MODIFICACIÓN DEL ESTUDIO DE IMPACTO AMBIENTAL DEL “PROYECTO DEPÓSITO DE RELAVES CHACAPAMPA”

Informe de absolución de Observaciones formuladas por el Informe N° 269-2015-MEM-DGAAM/DNAM/DGAM/C

iii. **ÁREA DE RECORRIDO DE INICIO DE LA FAJA TRANSPORTADORA Y ÁREA DE RECORRIDO DE FIN DE LA FAJA TRANSPORTADORA(C6)**

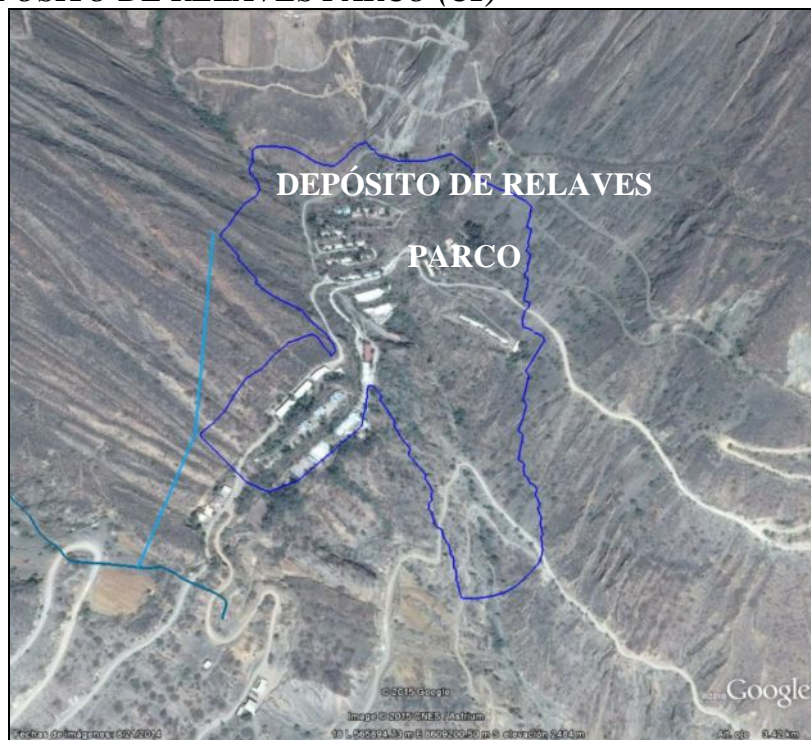
- c) Presentar fotografías (de diferentes ángulos) y/o imágenes satelitales de las áreas en donde se tiene previsto el emplazamiento de los componentes o modificación del presente proyecto. Indicar para cada foto, el código del componente que se planea construir.

Taludes de conformación de los bancos de relaves

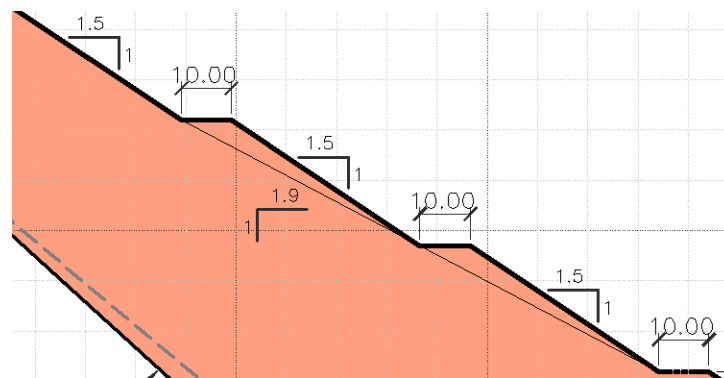
Los bancos de relaves tienen un talud de conformación de 1.5H:1.0V y un talud global de 1.9H:1.0V, tal como se muestra en la siguiente figura:

Esquema de cierre de los bancos de relave

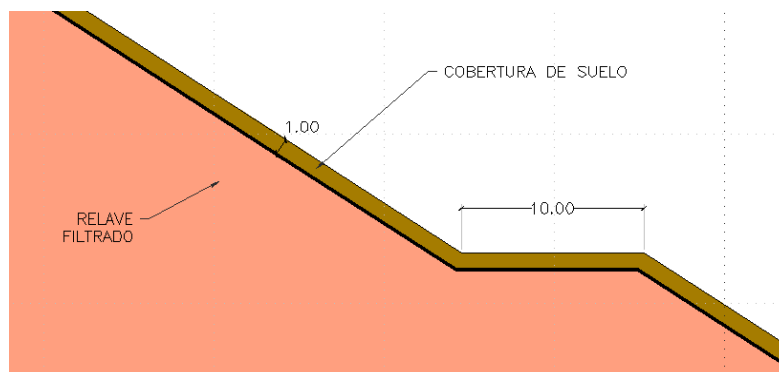
Para el cierre del depósito se plantea conceptualmente la colocación de 1.0 metro de suelo proveniente de la excavación de la cimentación que se almacena temporalmente en el depósito de material estéril.
